廃炉発官 31 第 8 号  
平成 31 年 4 月 25 日

福島第一原子力発電所 特定原子力施設に係る実施計画 変更認可申請書

- 「福島第一原子力発電所 特定原子力施設に係る実施計画」  
海水配管トレンチ内滞留水浄化設備の廃止に伴い、下記の通り変更を行う。

図－1 海水配管トレンチ内滞留水浄化設備 撤去範囲

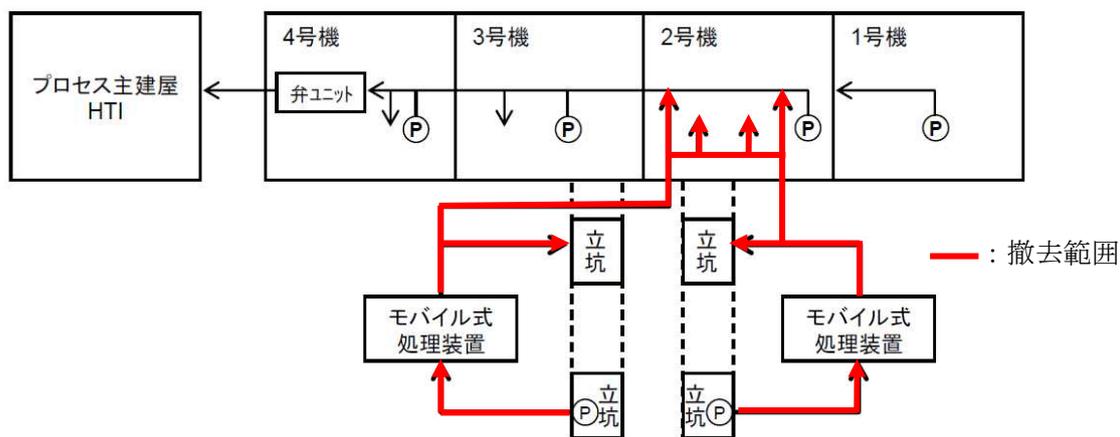
- ・「2号機及び3号機の海水配管トレンチにおける高濃度汚染水の処理設備」を削除
- ・「2号機及び3号機の海水配管トレンチにおける高濃度汚染水の処理設備の撤去について」を追加

- (1) 配管切断前に隔離処置（弁閉）を行い、配管内の水抜きを行う。
- (2) 配管切断箇所に仮設受けパンを設置し、仮設受けパン廻りをシート養生する。
- (3) 抜き取った水の排水において仮設ホース及び仮設ポンプを使用する際には、仮設ホース継手部に養生を行い、漏えい確認を行う。
